**Avis délibéré
de la Mission régionale d'autorité environnementale
Provence-Alpes-Côte d'Azur**

**sur le projet d'aménagement du parking de la Libération sur la
commune de Saint-Rémy-de-Provence (13)**

**N° MRAe
2022APPACA6/3039**

Avis du 19 janvier 2022 sur le projet d'aménagement du parking de la Libération sur la commune de Saint-Rémy-de-Provence (13)

Figure 2: aménagement du parking de la Libération - Source : étude d'impact

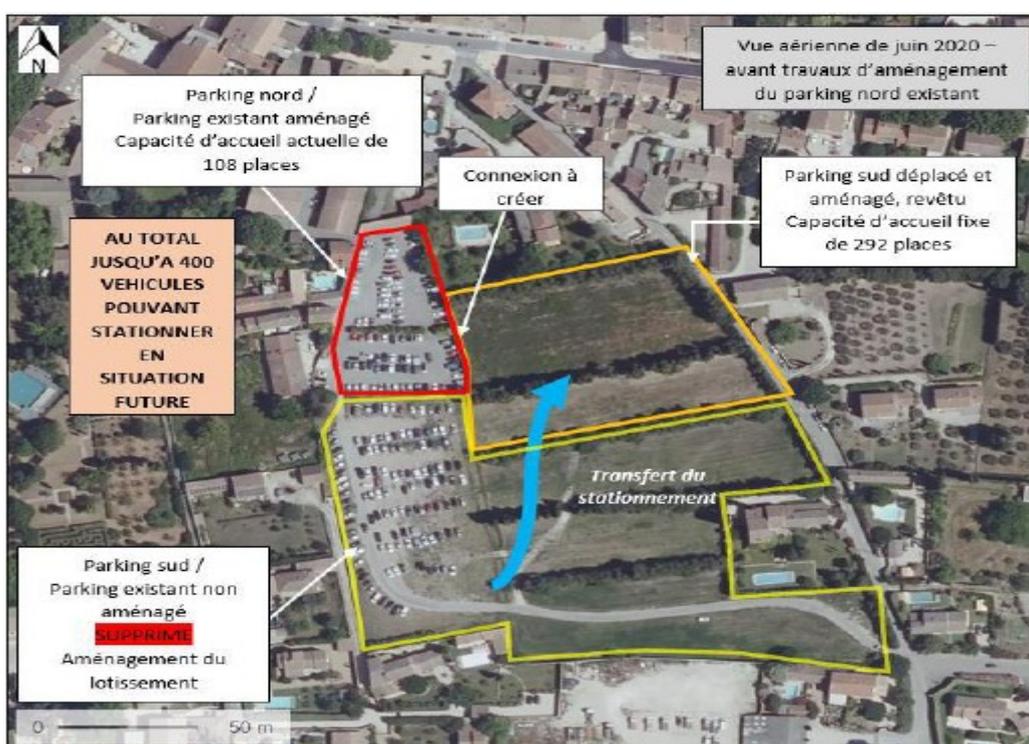
La MRAe constate que la zone correspondant à l'ancien parking, et qui sera aménagée en logements collectifs, n'est pas intégrée dans le périmètre de projet.

La MRAe recommande d'élargir le périmètre de l'étude d'impact au futur projet immobilier prévu par l'OAP « Les Cèdres ».
